Opinia Nr 1106057

z wyników przeprowadzonych oględzin - ekspertyzy urządzeń grzewczo-kominowych

w budynku przy ul. Czerwikowskiego 3/1 w Wrocławu
dotycząca urządzeń grzewczo-kominowych używanych przez MŁB Sp. z o.o.
B.Oli - Podgórze

WYKRESY I PLANY WYKONANE PRZECIEM

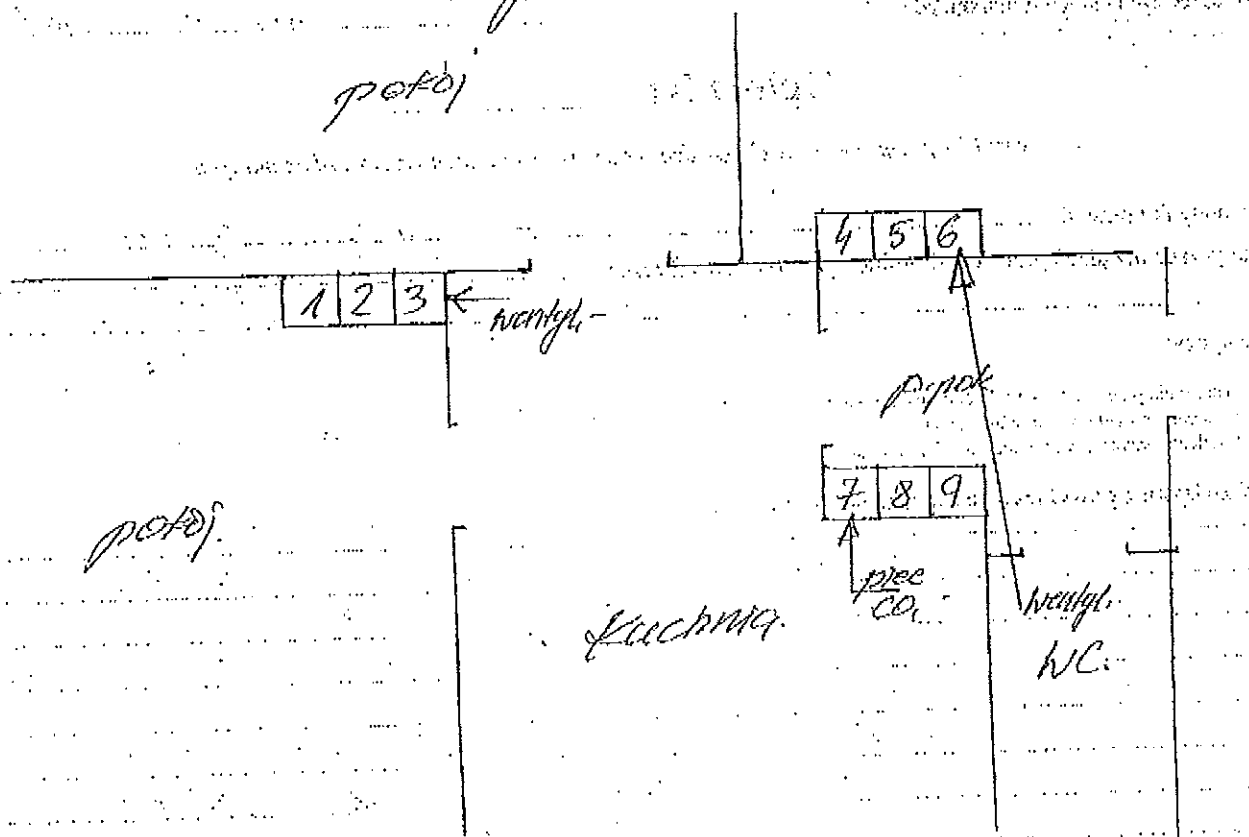
Przebieg CO na palno stałe, może być
podłączony do piekarni w 7.
Wentylacja wykonana w kuchni wykonanej do
piekarni w 3.
Wentylacja wykonana z WC. może być do
piekarni w 6 (istniejąca) na przed potopu,
potrzebne wykonanie kominu.
Wentylacja wykonana w 9 projektu.
Alternatywne: do piekarni w 7 podłączony
może być komin z went. kominowa spalająca.
zgodnie z wymogami producenta.

Ip. nr 4, 5 bez podł.

prez. nr 1, 2 bez podł.
